Proposta di realizzazione Via Emilia bis Parma Sant'Ilario (V07) – Raccordo Tangenziale Sud con Tangenziale Nord (V05)

Premessa

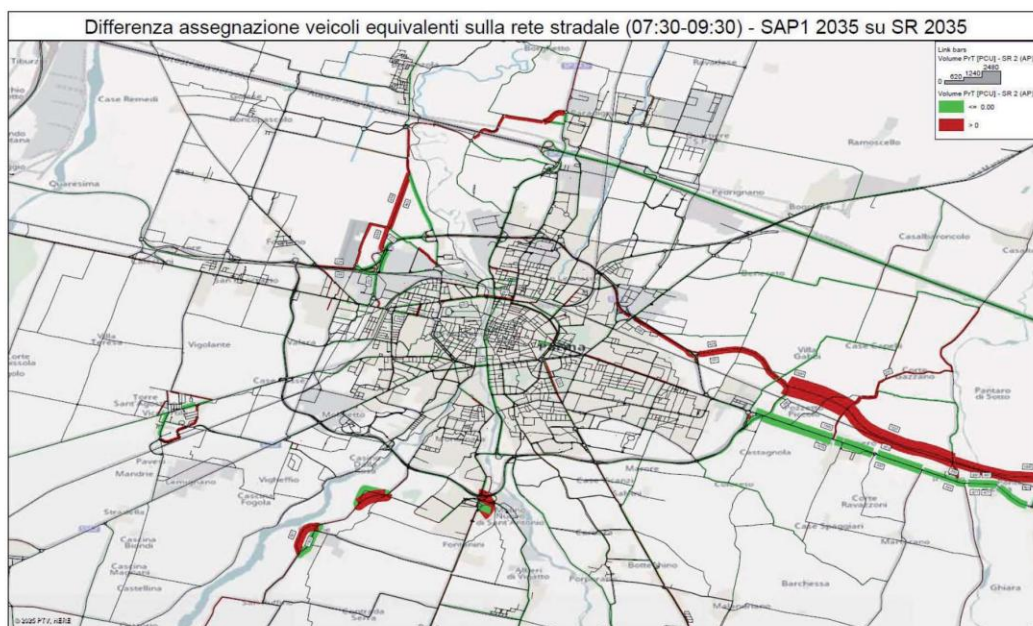
"Nell'eventualità di una realizzazione dell'intervento per lotti funzionali, dovrà essere assegnata massima priorità alla risoluzione delle criticità che attualmente riguardano il centro abitato di San Prospero" ma non viene chiarito cosa si intende. Si può presumere dalla scheda di VAS (di seguito analizzata) che venga proposta una direttrice est-ovest che parta da un campo in vicinanza a via San Donato a Nord della ferrovia per arrivare a ponte Enza e che via Gazzano venga trasformata in strada extraurbana secondaria (al pari della via Emilia bis o della via Emilia storica sebbene sia una stradina poco più che comunale con un ponte di dimensioni limitate di certo non di categoria C1). Non si capisce però come si arrivi al campo agricolo di via San Donato.

4. *Matrici ambientali: rumore + Il nuovo tracciato non attraversa l'abitato di San Prospero e quindi si riduce il livello di pressione sonora su tale area*

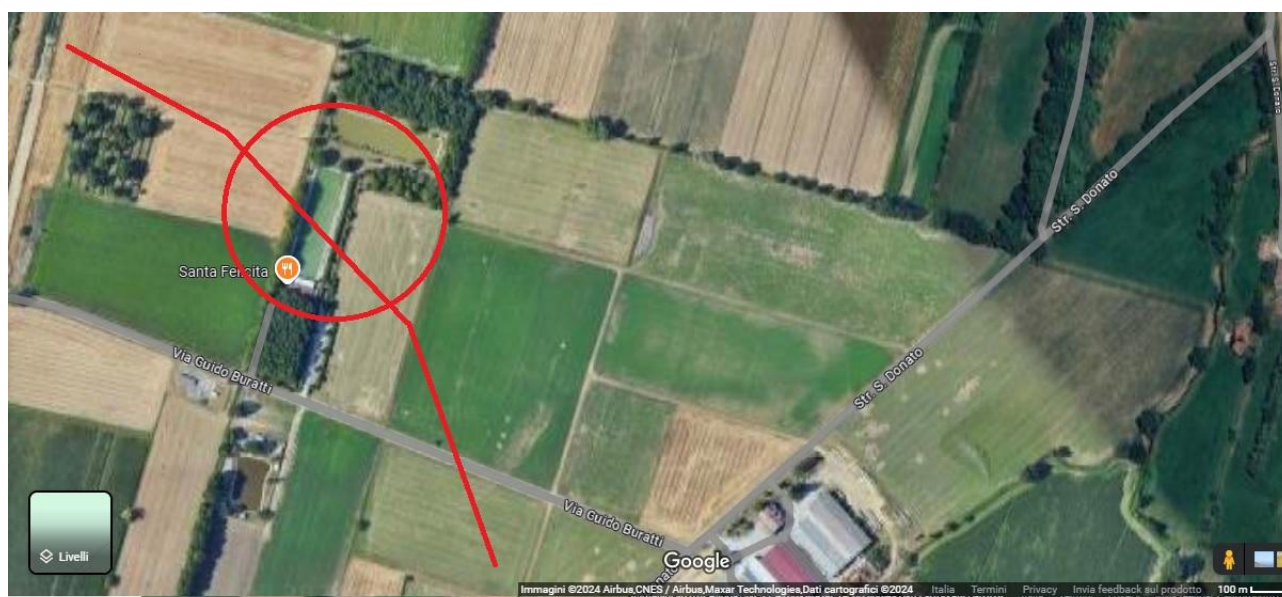
E' certamente corretto valutare l'effetto positivo su San Prospero ma valutando l'opera come migliorativa si ignora completamente il disturbo del territorio lungo il tracciato a Nord inteso sia come abitati, allevamenti e attività produttive che come disturbo alla biodiversità già schiacciata tra Ferrovia e Autostrada del Sole e futura Cispadana. Il salto non è assolutamente irrilevante in quanto si passerebbe, prendendo i dati oggi disponibili a ridosso di arterie di simile entità, da un valore ben al di sotto dei 40DB (intesi come minimi) a valori superiori ai 70DB.

Da studi di università americane e dalla diretta esperienza sugli animali si può con assoluta certezza affermare che le fonti di rumore e disturbo creino nelle bovine alterazioni nel ciclo metabolico e riproduttivo. Sul tracciato proposto si trovano 5 allevamenti anche di importanti dimensioni.
